## **Beantwoording reacties op het Voorlopig Ontwerp “Herinrichting Doonheide”**

Onlangs hebben wij het Voorlopig Ontwerp voor de herinrichting van de weg Doonheide op de website gepubliceerd. Daarop zijn door bewoners diverse opmerkingen gemaakt en zijn er vragen gesteld. Wij hebben alle reacties verzameld en bekeken. Met de projectgroep, de vakspecialisten, hebben we alle reacties integraal behandeld en kunnen we alle reacties van een antwoord voorzien. Hieronder vindt u een tabel met de vraag en het antwoord. Daarnaast zijn er een aantal algemene zaken en wijzigingen die een aparte toelichting krijgen.

## Principe profiel

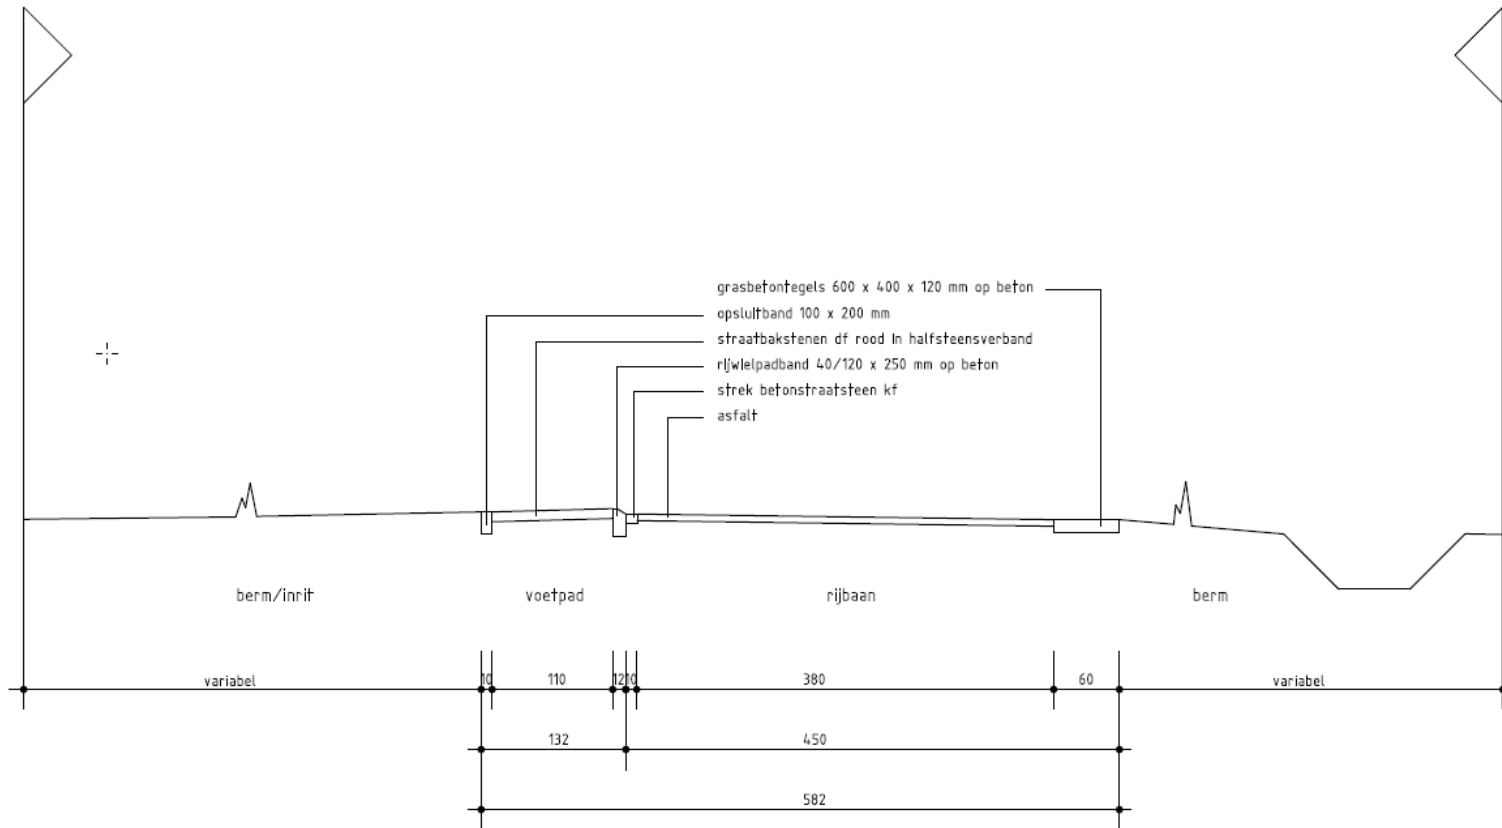
Wij hebben alle opmerkingen bekeken en de voorgestelde wegbreedte in combinatie met de verkeer remmende maatregelen nogmaals getoetst aan de eisen en de wensen vanuit de bewoners. Hieruit komt naar voren dat het mogelijk is om de totale wegbreedte te versmallen naar 4,50 meter. Dit komt ook beter overeen met rijbaanbreedtes op andere locaties, o.a. in de aansluitende wijken en dit komt de gewenste snelheidsverlaging ten goede. Hiervoor hebben wij een nieuw dwarsprofiel getekend, dit ziet er als volgt uit:

Het principe profiel laat zien dat aan beide zijdes van de huidige asfaltrijbaan de grasbetontegel eruit gaat. Het asfalt dat nu ongeveer 4,50 meter breed is wordt versmald naar 3,80 meter. Aan de zuidzijde (links) ontstaat hiermee ruimte om een voetpad te maken van 1,10 + 0,10 meter. Op de plaatsen waar voldoende ruimte is zullen we een haagje planten tussen de rijbaan en het voetpad. Aan de noordzijde van de rijbaan (rechts) wordt een nieuwe grasbetontegel aangebracht als uitwijkstrook voor passerende voertuigen en om de berm te beschermen. Wij zoeken hier een grasbetontegel bij die minder geluid genereert. De rijbaan blijft van asfalt maar wordt voorzien van een nieuwe slijtlaag (toplaag). De verkeersplateaus worden gemaakt van gebakken klinkers. Hiermee wordt een passend straatbeeld gecreëerd en houden we een sterke wegconstructie.
